Project: *Ontwerp vrijverval rioolstelsels buurt Oostsloot*

Gebiedsgerichte aanpak: stedelijk water Oostslootbuurt

*Aanwezig: Co Jonker, Cor de Groot, Arjen Blaak, Jafeth Heining, Martijn Dijkstra, Peter Visser, Sabine Batenburg en Bob Zwartendijk
02-03-2022*

Recent vervangen bestrating

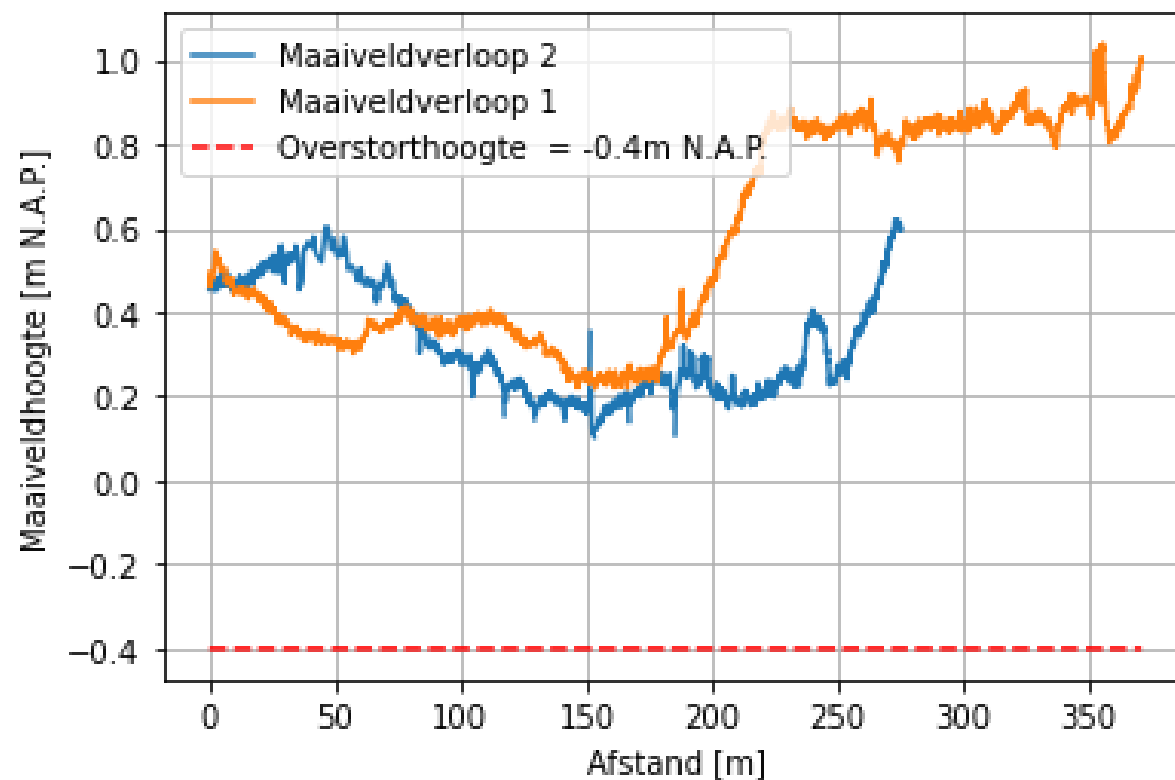
- Er is al best wel wat bestrating vernieuwd (er niet gekozen om ook de riolering te vervangen en/of een hemelwaterriool aan te leggen);
- Langs de singel blijft het water bij wateroverlast (eerst) altijd op straat staan, terwijl het als er geen opsluitband (of om de zoveel meter een onderbreking) ook zou kunnen afstromen richting oppervlaktewater.

Huidig
(links) vs
concept
ontwerp
(rechts)

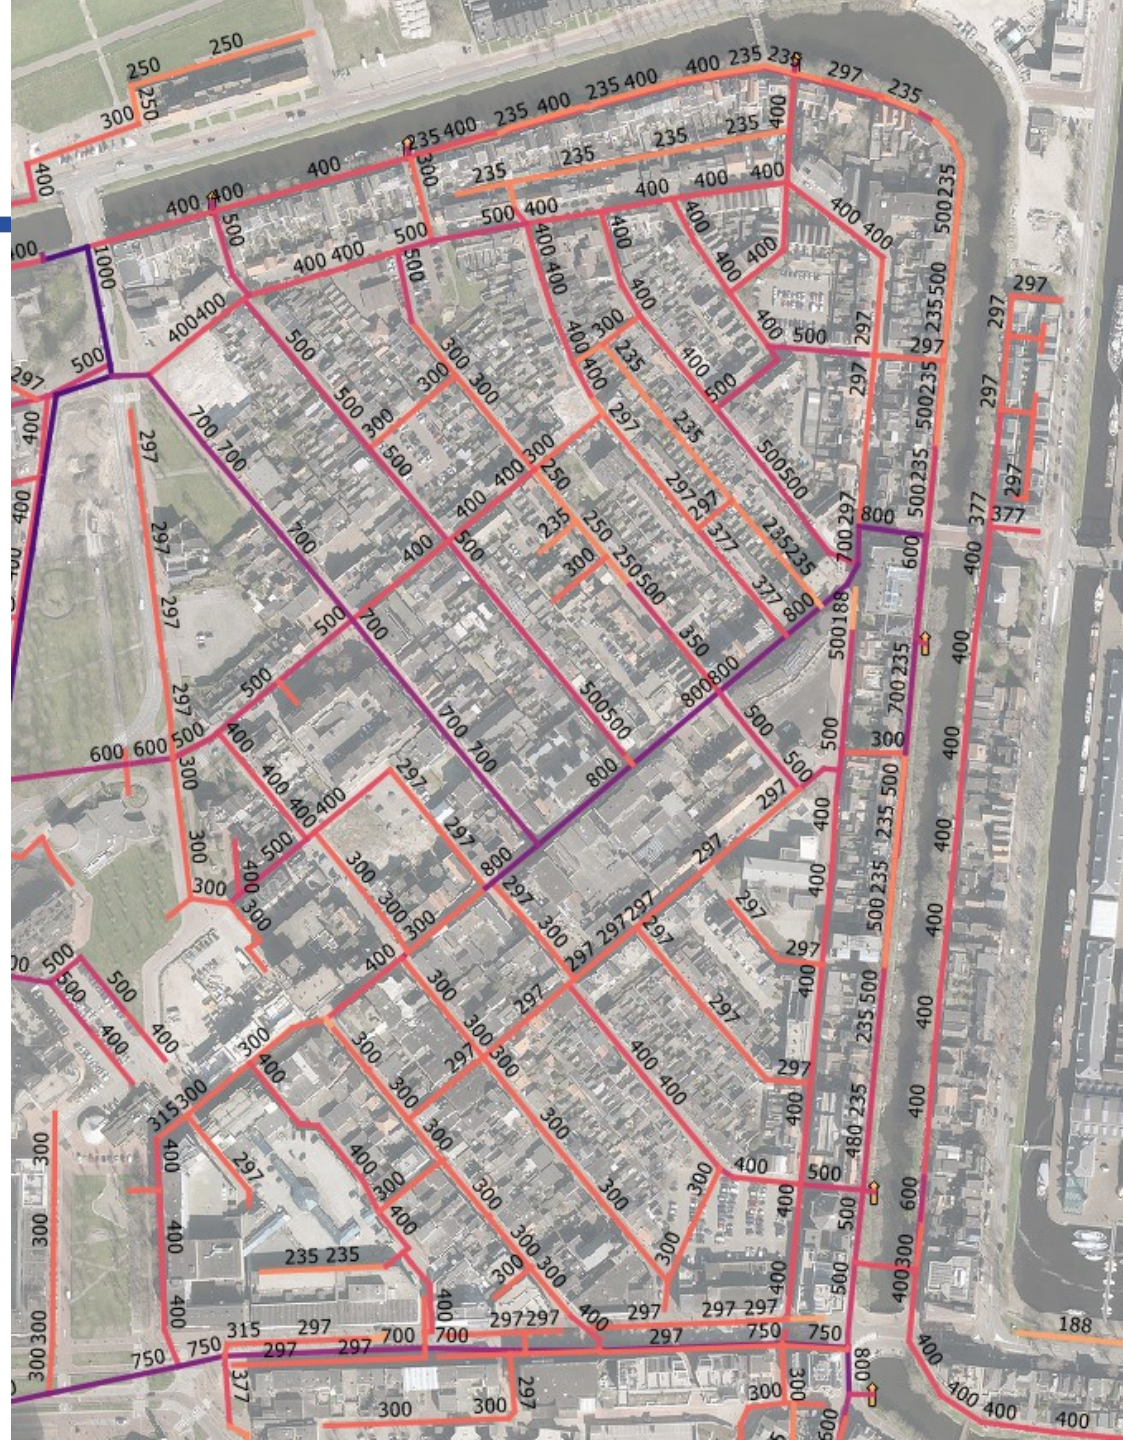
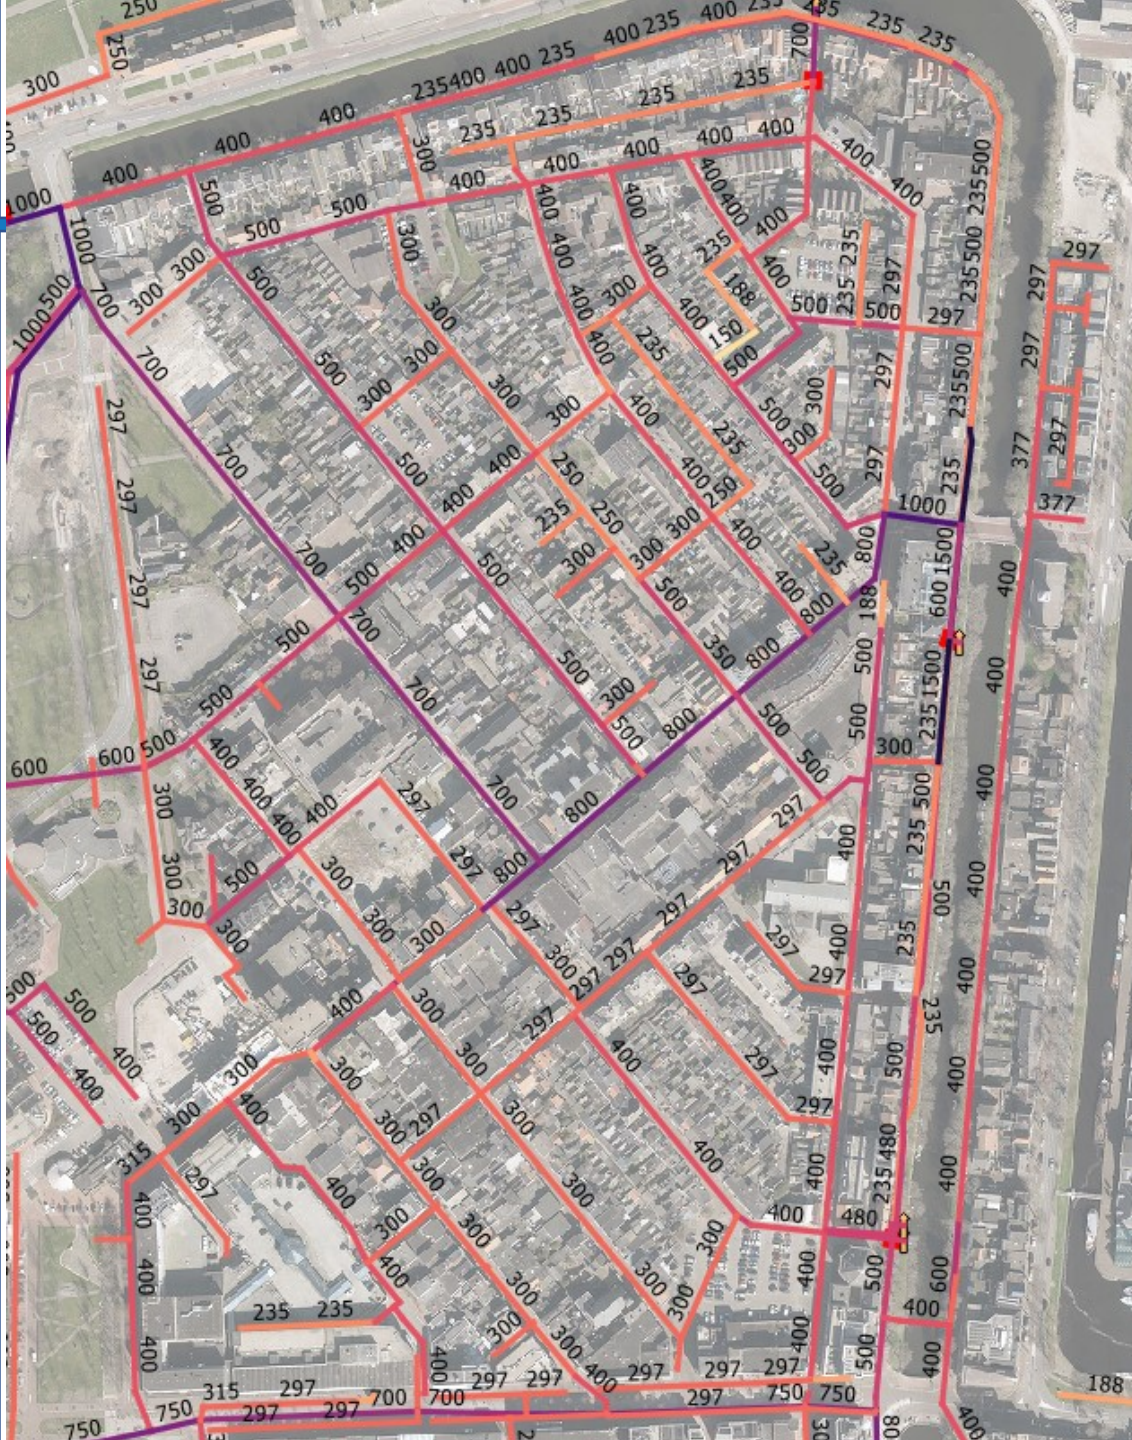
- De afvoerende oppervlakken en het aansluiten daarvan op gemengd of DT-riool is een groot punt van discussie. De uitgangspunten hiervan zijn van groots belang van het ontwerp. Om hier een definitieve klap op te geven welke door alle partijen wordt onderschreven, gaan Cor en Martijn de voorbereiding treffen om een onderzoek (middels de polygonen van de panden in IGIS) te starten om in te schatten hoeveel panden er mogelijk afgekoppeld kunnen worden.

- ~~Opsturen van conceptontwerp (leidingdiameters) naar Arjan en Peter;~~
- Na een uitgebreide discussie omtrent afvoerende oppervlakken, waar wel en niet de volledige buurt aan te pakken en alternatieven voor een parallel of groter transportriool; is er afgesproken dat de “Vakgroep” hier mee aan de slag gaat en binnen twee weken (bijvoorkeur vóór 21 maart) met een nieuwe set ontwerpvoorwaarden komt.
